大型トラック 制動装置（駐車ブレーキ用エアプレッシャーセンサ）のリコールについて

（届出日：令和4年4月21日 開始日：令和4年4月22日）

リコール番号 5134

改善箇所説明図

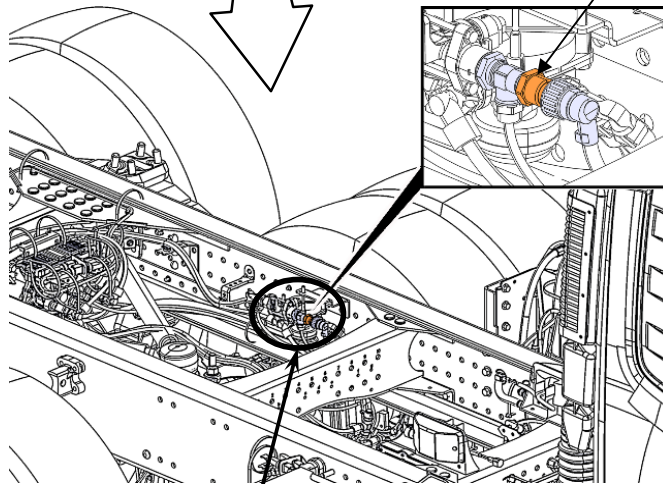
基準不適合発生箇所

大型トラックにおいて、駐車ブレーキ用エアプレッシャーセンサの製造工程が不適切なため、当該センサ回路基板上に導電性異物が残存し短絡または動作不良を起こすことがあります。そのため、駐車ブレーキ作動表示ランプが誤点灯・不点灯になることがあり、最悪の場合、当該表示ランプの誤点灯により、駐車ブレーキ非作動状態で車両が動き出すおそれがあります。

改善措置の内容

全車両、駐車ブレーキ用エアプレッシャーセンサを対策品に交換します。

識別：改善済車両には助手席側ステップ部のVINプレート左下に赤色ペイントを塗布する。
